Dodatek č. 5 Smlouvy o dílo

1. Smluvní strany na základě výsledku zadávacího řízení na veřejnou zakázku s názvem „**Bazén Nymburk**“ (ID veřejné zakázky na profilu Objednatele jakožto zadavatele veřejné zakázky: **P22V00000037**) (dále jen „**Veřejná zakázka**“) uzavřely dne 10. 5. 2023 Smlouvu o dílo (dále jen

Změnový list č: 035 - Doplnění sociálního zařízení do místnosti č.1.28

ZL 035 - Doplnění sociálního zařízení do místnosti č. 1.28

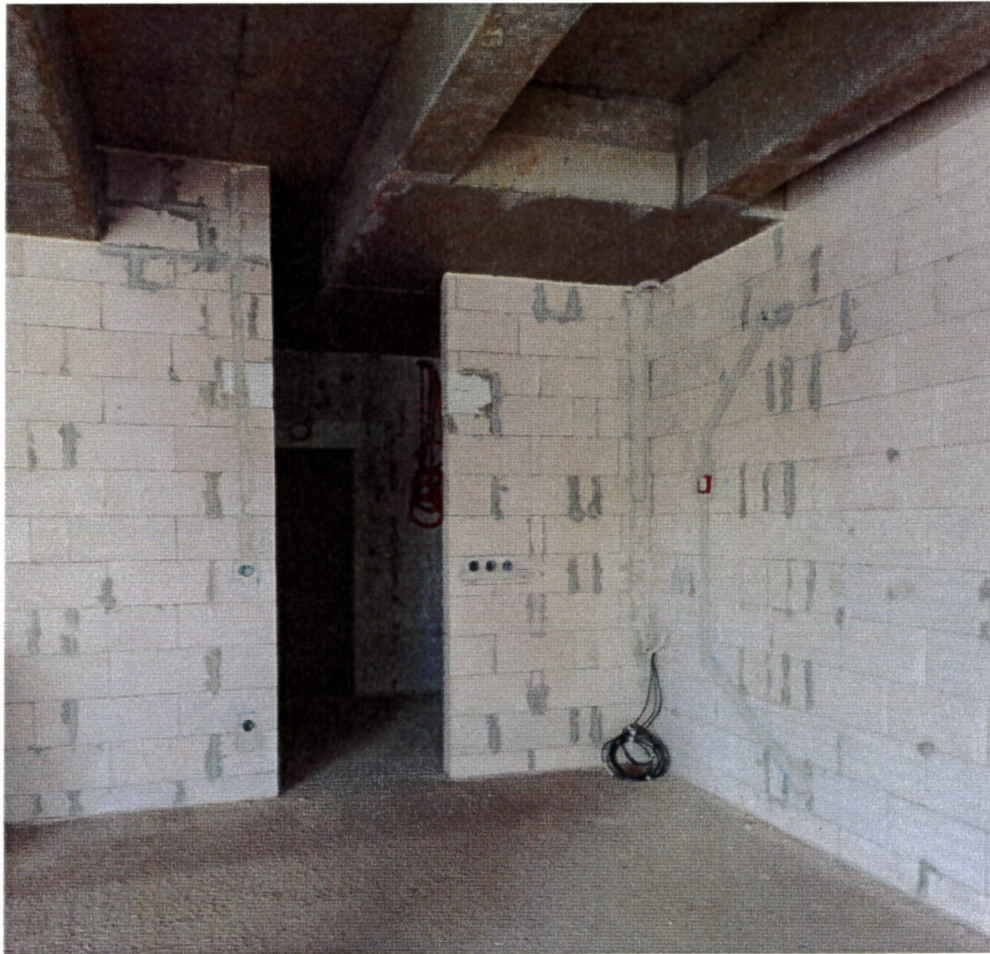
Stavba	Bazén Nymburk		
Smlouva:	S202300233 ze dne 10.5.2023		
Objednatel:	Město Nymburk		
	se sídlem: Náměstí Přemyslovců 163, 288 02 Nymburk IČ: 00239500		
Zhotovitel:	HOCHTIEF CZ a. s.		
	se sídlem Plzeňská 16/3217, 150 00 Praha 5 IČ: 46678468		
Popis změny	Popis změny: Doplnění sociálního zařízení do místnosti č.128. ZL je zpracován na základě revizí PD ve výkresech stavebních kci, elektro, Kanalizace, voda, VZT. V době oznámení záměru na změnu byla stavba v pokročilém stádiu viz. fotodokumentace příloha č.2. Součástí tohoto ZL není úprava prosklených stěn, které nejsou v tuto chvíli dořešeny.		
	Zdůvodnění nezbytnosti změny: Požadavek objednatele na vybudování sociálního zázemí na základě předpisů NSA.		
Technické řešení	Původní řešení Místnost plavčíka původně bez sociálního zařízení.		
	Nové řešení Doplnění sociálního zařízení do místnosti č.128. - Vytvoření nové místnosti se záchodem a umyvadlem, v místnosti č.1.28 také dochází k obezdění sloupu které bude obložené obkladem
